## Staat van wijzigingen

In de verbeelding, de regels en de toelichting van het ontwerpbestemmingsplan “Harmonieplein zuidblok” zijn de hieronder genoemde wijzigingen aangebracht. Deze Staat van wijzigingen maakt onderdeel uit van het raadsbesluit van **30 januari 2023**.

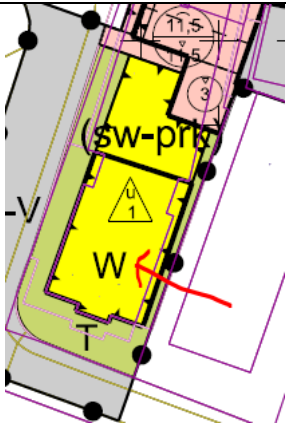
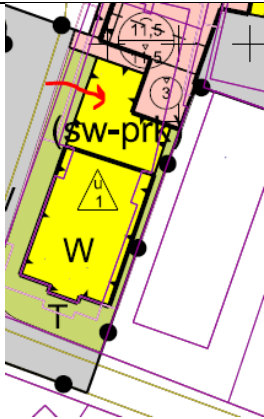
Nr	Omschrijving	Uitsnede concept gewijzigde verbeelding
1.	<p>Bestemming Centrum (9 grondgebonden woningen en 100m2 plint):</p> <ul style="list-style-type: none"> <li>ook voor de zuidkant van het gebouw is een aanduiding opgenomen voor de maximale bouw- en goot-hoogte;</li> <li>aan de zuidkant en de oostkant van het gebouw is de bestemming Centrum iets verruimd conform het voorlopig ontwerp;</li> <li>aan de zuidkant van het gebouw is de maximale maatvoering voor de berging opgenomen;</li> </ul>

2.	De maximale hellingshoek voor de woongebouwen is aangegeven op de verbeelding binnen de bestemming Wonen, conform het voorlopig ontwerp dat akkoord is bevonden door welstand.	
3.	De parkeerplaatsen op eigen terrein krijgen de bestemming Verkeer om te voorkomen dat hier bouwwerken of tuinen worden gerealiseerd en dit ten koste gaat van een parkeerplaats op eigen terrein en niet meer voldaan kan worden aan de voorwaardelijke verplichting.	
4.	Voor het appartementencomplex met de 36 huurwoningen (24 sociaal en 12 middel duur) is een fietsenstalling opgenomen aan de zuidkant van het plangebied. Voor deze fietsenstalling is een maximale hoogtemaat opgenomen.

5.	<p>Aan de zuidkant van het plangebied is een strookje direct achter de woningen Gaslaan 8 en 10 gewijzigd in de bestemming Wonen (zonder bouwvlak) zodat deze gronden kunnen worden toegevoegd aan voorgenoemde woonpercelen.</p>

6.	<p>De maatvoering van de villa is verwijderd van de verbeelding en in de regels wordt verwezen naar de bestaande maatvoering als uitgangspunt. <i>“Maximale goot- en bouwhoogte bedraagt niet meer dan de goot- en bouwhoogte zoals deze bestond op het tijdstip van de inwerkingtreding van het bestemmingsplan”</i>. Voor de villa is een bouwvlak opgenomen op de verbeelding.</p>

7.	<p>Bij de villa is een aanduiding van twee parkeerplaatsen op eigen perceel aangegeven op de bestemming wonen, namelijk specifieke vorm van wonen-parkeren. Hiermee wordt er een verplichting opgelegd om twee parkeerplaatsen te maken die meegeteld worden bij het aantal parkeerplaatsen op eigen terrein.</p>

8.	<p>De aanduiding “gestapeld” is verwijderd binnen bestemming Wonen en Centrum omdat de gestapelde woningen al worden aangegeven binnen de aanduiding voor het maximale aantal woningen</p>

9.	<p>Het bouwvlak voor het appartementencomplex met de 36 huurwoningen (24 sociaal en 12 middel duur) is:</p> <ul style="list-style-type: none"> <li>• aan de noordkant (pleinkant) strakker langs de gevel getrokken conform het voorlopig ontwerp;</li> <li>• aan de zuidwestkant smaller gemaakt conform het voorlopig ontwerp.</li> </ul>	
----	---	--
